**Gemeente
Amsterdam**

Eindverslag inspraakprocedure

Besluit tot het aanwijzen en opheffen van afvalinzamellocaties in de Beethovenbuurt

26 augustus 2025

2.6 Apollolaan 50, 1077BB-50

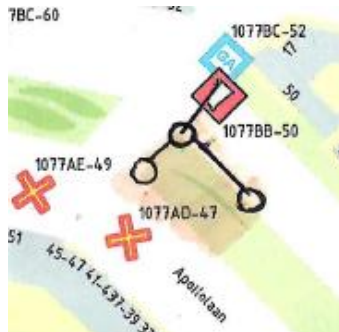
1. Bewoner kijkt vanuit woonkamer recht op de plek. Heeft terras in de zomer op de hoek van de voortuin. Plek zal het uitzicht en de voetvangers doorgang blokkeren. En daarbij voor afslaand verkeer of fietsers en voetgangers een gevaarlijkere situatie kan worden.

1. Plek net als de containerplekken 1077BB-36, 1077BA-26 en 1077BA-22 aan de overkant van de weg plaatsen.
2. Plek op 1 van de punten aangeduid met een cirkel op de afbeelding.

1. De alternatieve plekken die u op de bewonerstekening heeft aangeduid zijn onderzocht. Op basis van de eisen en richtlijnen van het stedelijk kader blijkt het mogelijk om de aanbiedplaats voor de rolcontainers met locatiecode 1077BB-50 te verplaatsen naar de overkant van de weg.

Wij zijn ook nagegaan of het mogelijk is de aanbiedplaats voor grof afval met locatiecode 1077BC-52 te verplaatsen naar de overkant van de weg. Dat is niet mogelijk. Aan de overkant van de weg staan meerdere bomen dicht op elkaar. Een van de richtlijnen uit het stedelijk kader is dat bij een aanbiedplaats voor grof afval hijsruimte groter dan 6 meter moet zijn. De locatie aan de overkant van de weg voldoet daar niet aan. De kans is groot dat de hijsarm van het inzamelvoertuig de bomen beschadigt.

De zienswijzen geven **wel** aanleiding het ontwerpbesluit te wijzigen.
